Objet : Avis du SDIS 41 concernant la construction d'un parc photovoltaïque.

Référence : Permis de construire n° 04117320D0017 en date du 24/08/2020 - reçu par le SDIS le 06/10/2020.

dossier n° PC 041 173 20 D0017

Avis sur PC-projet photovoltaïque – Verdes

PJ : Plan du réseau public de distribution d'électricité indiquant les travaux d'extension nécessaires

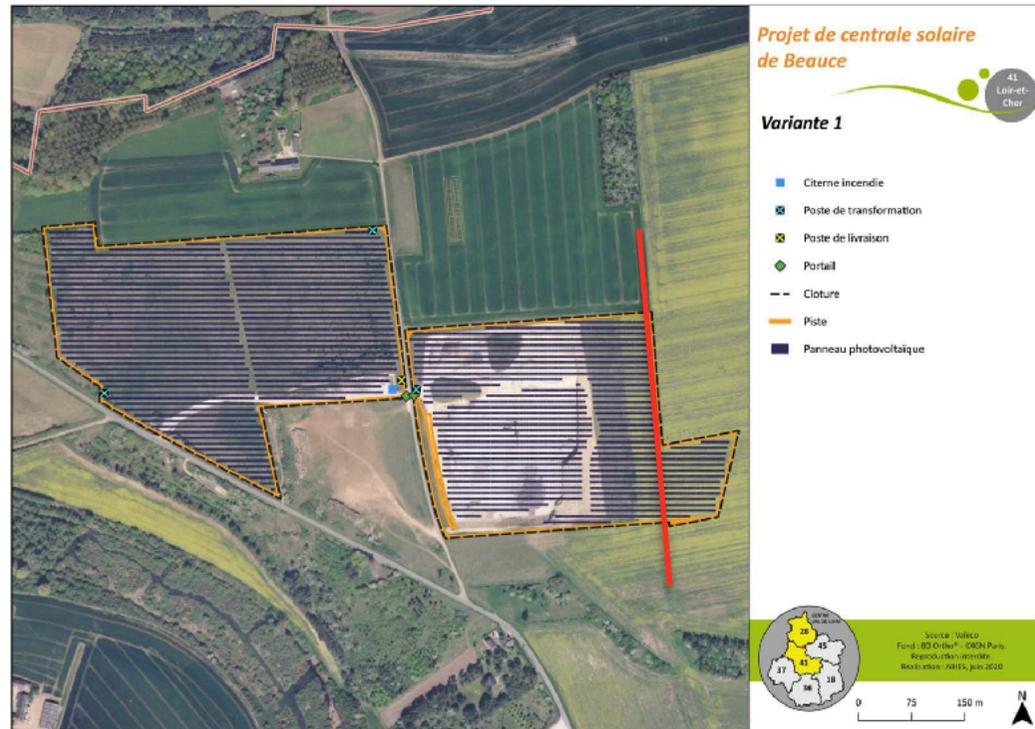
Par ailleurs, nous vous demandons d'indiquer sur l'autorisation d'urbanisme que cette opération nécessite la création d'un poste de distribution publique sur le terrain d'assiette de l'opération. Le maître d'ouvrage de l'opération devra se rapprocher d'Enedis afin de définir l'emplacement du poste de transformation.

Source: MOISY - Départ CAPACITIF
Départ: VERDES - Code GDO: MOISYC0088
Confection d'une RAS HTA
Création de 8m de 95mm² AL HTA
Création d'un poste DP de 100 KVA - 20KVA de type PRCS
Raccordement de 40 KVA par défaut sur ce nouveau poste DP

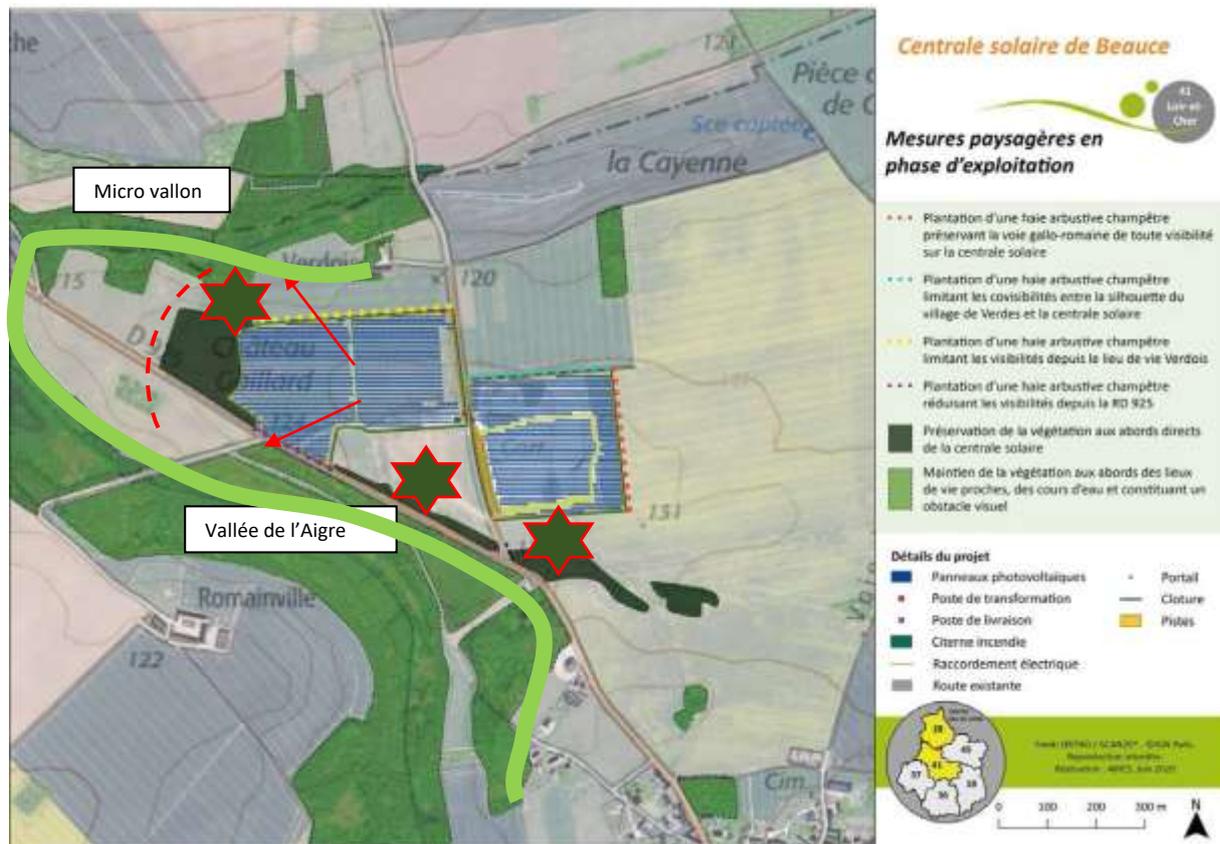
Ici il est évident que la parcelle ouest doit générer une connectivité paysagère plus importante avec les coteaux de la vallée de l'Aigre et le micro vallon

De mon point de vue, la fermeture visuelle générée par l'implantation de la centrale sur la parcelle ouest, doit être

- soit évitée en cherchant à encaisser le projet
- soit évitée, en s'éloignant de la confluence des 2 vallons (suppression de la parcelle ouest)
- soit accompagnée d'un épaissement des sous trames vertes et bleues des 2 vallons pour venir marquer le bord du coteau et améliorer franchement la biodiversité : on ferme vraiment mais on intègre les coteaux boisés. On bascule de paysage

Ces sous trames décrites dans l'étude d'impact doivent venir englober le site de l'ancienne carrière. (Étoile verte dans le schéma) : soit par l'intérieur, soit par l'extérieur (à voir si les parcelles autour sont maîtrisables)

Organisation de la topographie et répartition du couvert végétal aux abords de l'emprise du projet de Beauce-la-Romaine

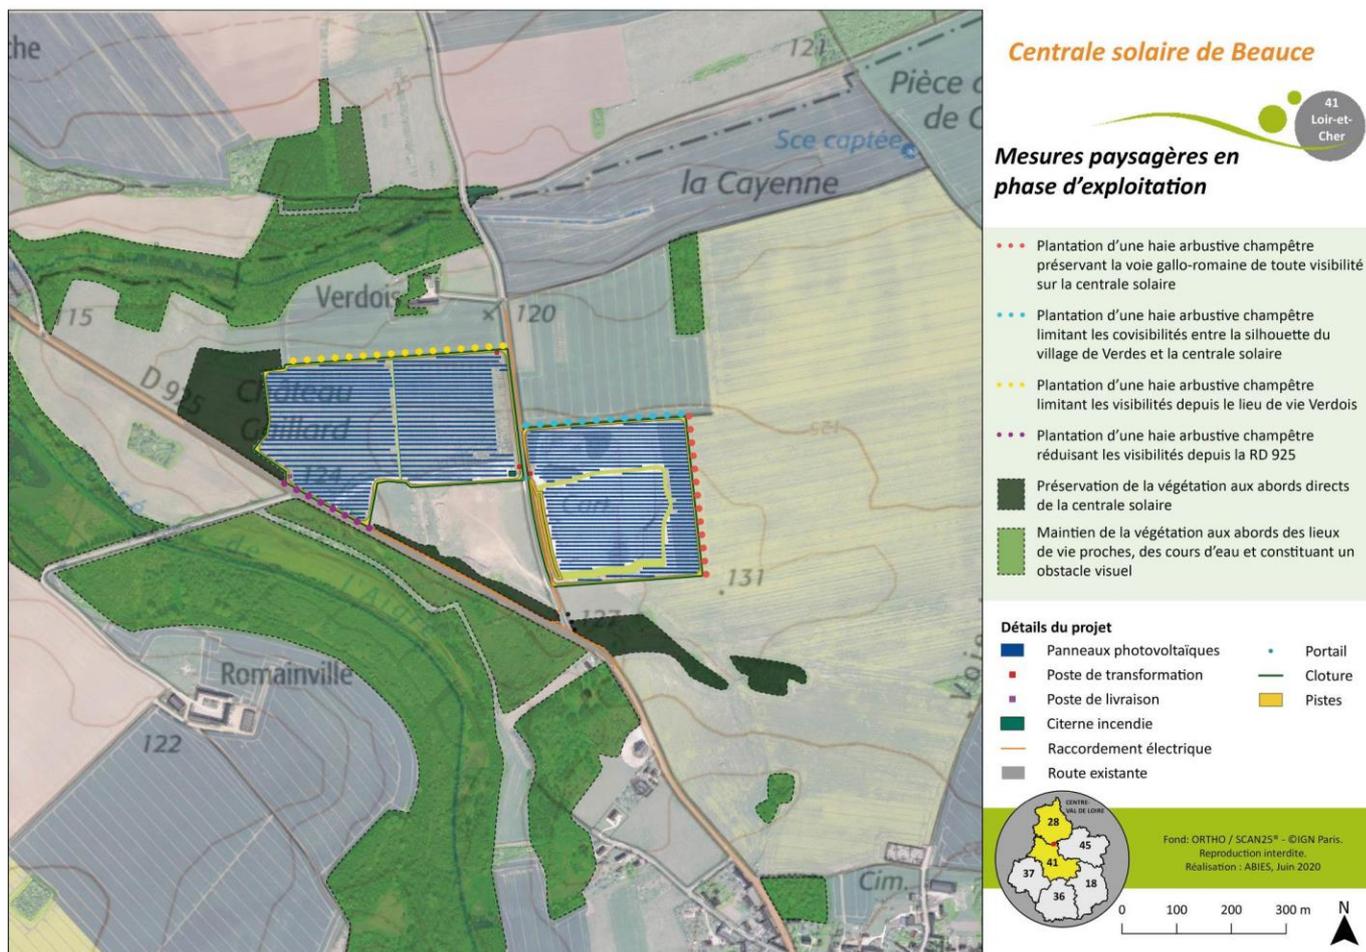
Remarque n° 1 : « les Co visibilité sur l'implantation envisagée sont amoindries par la présence de bosquets dans les premiers plans qui viennent masquer partiellement le projet depuis les divers point de vue. Cependant, ces boisements sont privés et il n'existe aucune assurance d'un maintien de ces espaces boisés dans le temps. Au vue de la topographie une modification de ces boisements serait préjudiciable avec un impact plus fort du projet. Le projet devrait s'accompagner de plantations à l'échelle en termes d'impact : bandes boisées ou bosquets, à minima des haies à plusieurs étages dont une strate arborée et multi rangs. La désignation dans le projet d'une haie arbustive semble insuffisante en terme d'intégration tant en terme de hauteur (dénivelé du site) de transparence liée à l'épaisseur. »

Le bloc diagramme suivant (issu de l'étude d'impact, page 97) présente l'organisation topographique et la répartition du couvert végétal aux abords de la zone de projet.

Rappelons enfin qu'au titre des mesures paysagères, l'étude d'impact précise (cf. page 183) que les structures boisées ou les réseaux de haies projetées visent à :

- créer un rôle d'écran visuel le long des lisières nord, est et sud du projet par la plantation d'une haie champêtre ;
- préserver les structures végétales aux abords de la centrale photovoltaïque, soit les haies qui longent la D925 et les boisements et bosquets situés aux alentours (identifiés lors de la phase de chantier).

Au titre des mesures, il est donc demandé de préserver les boisements existants et des haies seront plantées au nord et à l'est des lisières de la centrale. Ces haies « seront composées

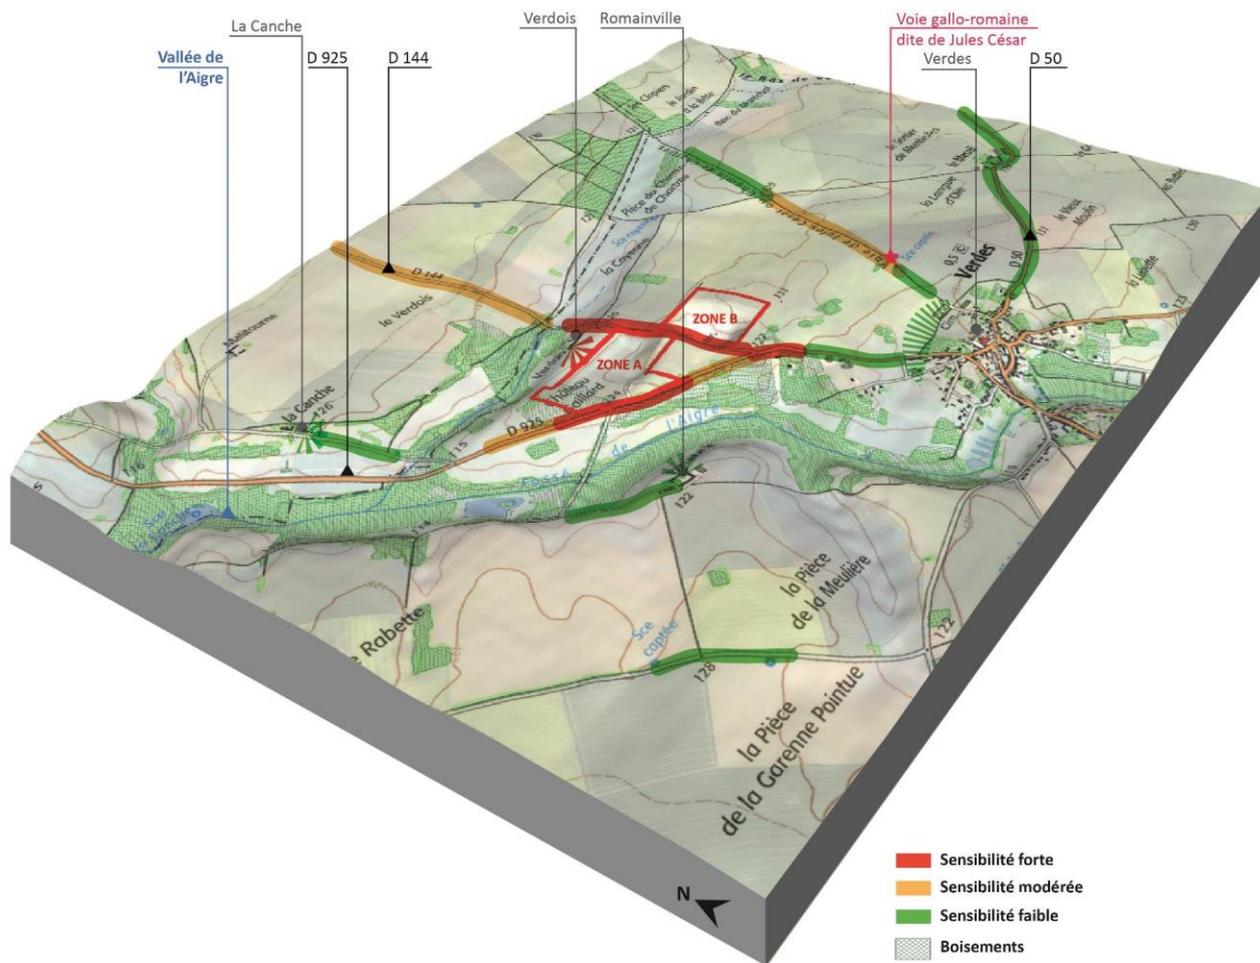
Remarque n° 2 : « Le dossier ne permet pas de comprendre si des solutions seront mises en œuvre pour répondre à l'impact depuis les vues 10, 11 et 12. D'une façon générale, le choix graphique de placer des rectangles jaunes sur les photos ne permet absolument pas de mesurer l'impact du projet puisque l'on ne comprend pas dans quel plan de la photo s'insère le projet. Le placement de cercle ou l'encadré de la parcelle de projet serait plus pertinent. En l'état il ne nous est pas possible de formuler un avis sur l'impact depuis les différents points de vue identifiés par le BE. Les points de vue p90-91 par exemple sont peu explicite en l'état :

Concernant la vue 11, depuis le hameau de Romainville, la photographie montre que le projet pourra être partiellement visible depuis ce lieu : « *Romainville se situe sur le coteau de la vallée au sud de l'aire d'étude immédiate. La ripisylve du cours d'eau et les boisements des coteaux limitent fortement la vue en direction de l'aire d'étude immédiate. Néanmoins, en période hivernale et donc à feuilles tombées, le site du projet est partiellement visible au travers de ce filtre visuel* ».

Il en est de même pour la vue 12, depuis le lieu-dit de La Canche : « *Depuis la Canche, la position légèrement en contre haut, au niveau d'un vallon sec et les abords dégagés permettent une ouverture visuelle sur les environs. Néanmoins, la présence de quelques haies ponctuelles au premier plan vient filtrer et limiter fortement les vues en direction du site du projet. Le site du projet est donc difficilement perceptible* ».

Les photographies en page 77 ne sont effectivement pas localisées sur une carte mais disposent d'une légende explicative visant à préciser leur localisation. Dans tous les cas, le reportage photographique fourni en page 77 vise à présenter les enjeux du projet depuis les plus proches éléments de patrimoine protégé : la Voie gallo-romaine, le Château de Lierville et les monuments mégalithiques. Rappelons enfin que le périmètre de protection de 500 mètres défini autour du monument classé de la Voie gallo-romaine n'interfère pas avec l'emprise de la centrale photovoltaïque de Beauce. Concernant l'évaluation des enjeux depuis la Voie gallo-Romaine, point soulevé par le CAUE, l'étude paysagère indique : « *Cette voie traverse l'ensemble de l'aire d'étude éloignée du sud-sud-ouest au nord-nord-est. Ce tracé d'environ 12 km traverse un paysage plan et agricole laissant de grandes perspectives visuelles. Ces vues lointaines sont cependant interrompues au nord par la présence de bois qui ponctuent le territoire et au sud par la ripisylve de la vallée de l'Aigre et le tissu urbain de Verdes. L'aire d'étude immédiate du projet est cependant perceptible au nord du village de Verdes sur une séquence d'environ 1,5 km. Cette visibilité n'est néanmoins que partielle. En effet, les légères ondulations du relief et l'encaissement du site viennent réduire cet effet visuel* ». Rappelons qu'un photomontage depuis la Voie-Romaine est produit dans l'analyse des incidences (cf. page 161).

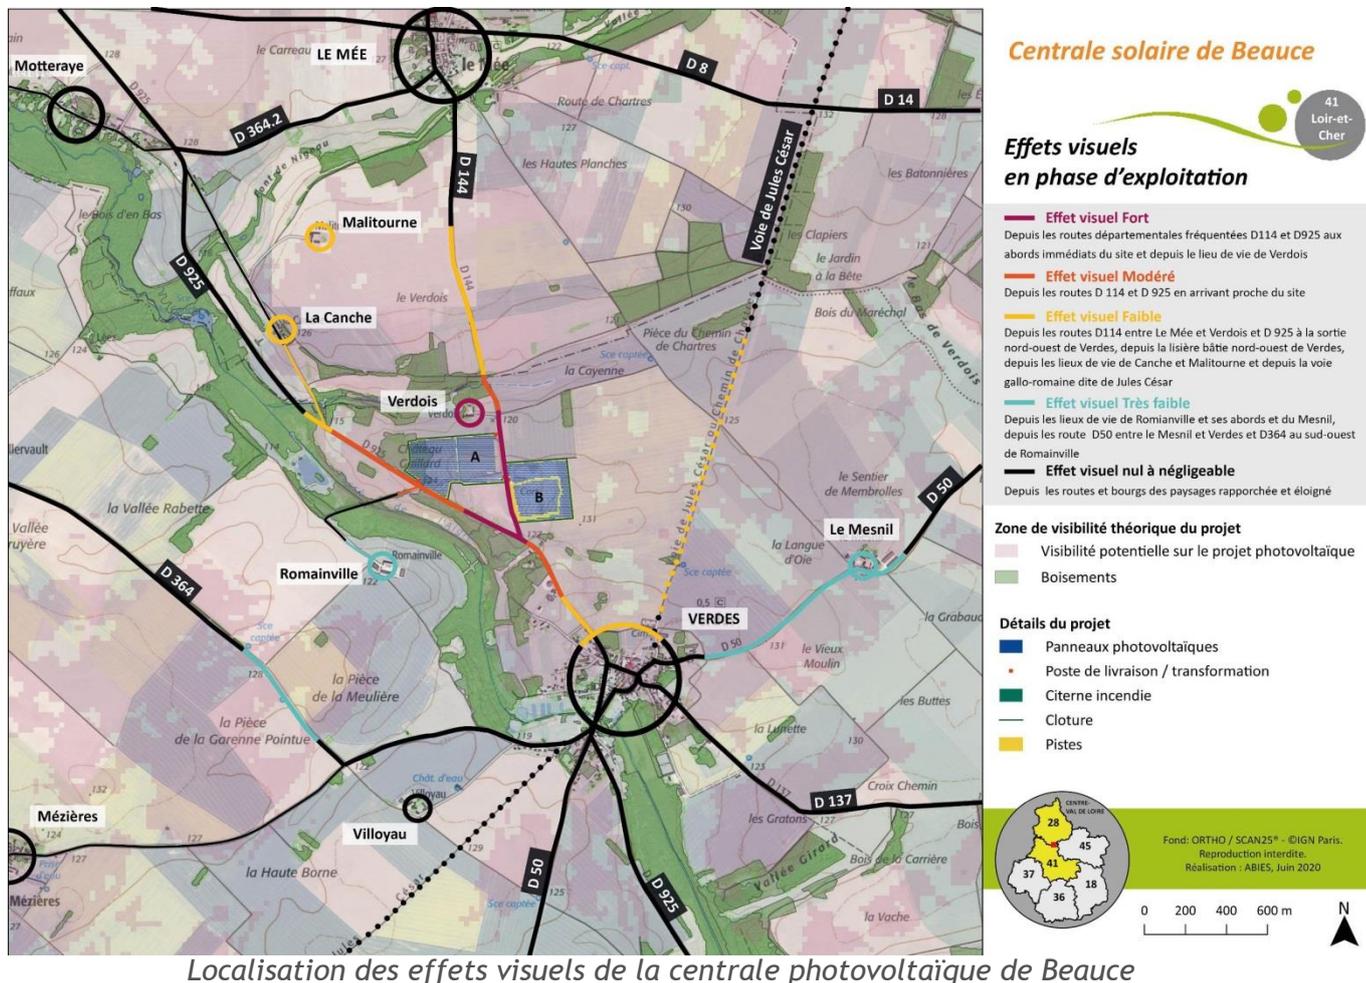
Remarque n° 3 : « *Depuis la voie romaine, des photo-montages seraient nécessaires ainsi que depuis la route afin de mesurer l'effet de modification des abords du bourg et des abords de la voie romaine* ».

Au regard de ces conclusions, seul un photomontage a été réalisé depuis la portion de linéaire sur la voie gallo-romaine avec une sensibilité moyenne (cf. photomontage n° 5 en page 161). L'analyse fournie suite à ce photomontage indique les points suivants : «Ce photomontage illustre l'interface entre le contexte agricole et l'exploitation de la centrale photovoltaïque. La relative planéité du territoire et les parcelles agricoles environnantes engendrent une vaste ouverture visuelle sur la centrale solaire. La distance de plus de 500 m entre les deux éléments et la microtopographie du site d'étude induisent une visibilité limitée et uniquement sur la lisière est du projet. Cependant, la vue de profil des panneaux limite légèrement la lecture et la compréhension de ce dernier. De plus, l'enjeu patrimonial et touristique de ce chemin entraîne une augmentation de l'incidence visuelle. Le développement des cultures à proximité agit comme un masque visuel supplémentaire et temporaire. En fonction de la culture et de la saison, la visibilité de la centrale sera d'autant plus réduite voire nulle. Ce changement d'occupation du sol marque une industrialisation de cet espace. La mise en place d'une haie en guise de mesure permettrait d'établir une lisière entre les parcelles agricoles et la centrale limitant un effet de fracture (cf. Mesures paysagères) ».

La fourniture d'un seul photomontage depuis la voie gallo-romaine se justifie à partir de l'analyse des effets visuels produite dans l'expertise paysagère (cf. analyse en page 154 et carte en page 155, reproduite ci-après) : « La voie dite de Jules César au nord de Verdes : le tracé de cette

voie est parallèle à la zone B du projet photovoltaïque. Le contexte agricole que ce chemin traverse entraîne de longues perspectives lointaines. Le projet photovoltaïque de Beauce est légèrement perceptible en arrière-plan au nord de Verdes, uniquement sur une séquence de 1,5 km. La topographie légèrement descendante vers le cours d'eau de l'Aigre et le microrelief interne du site du projet limitent fortement la visibilité du projet ».
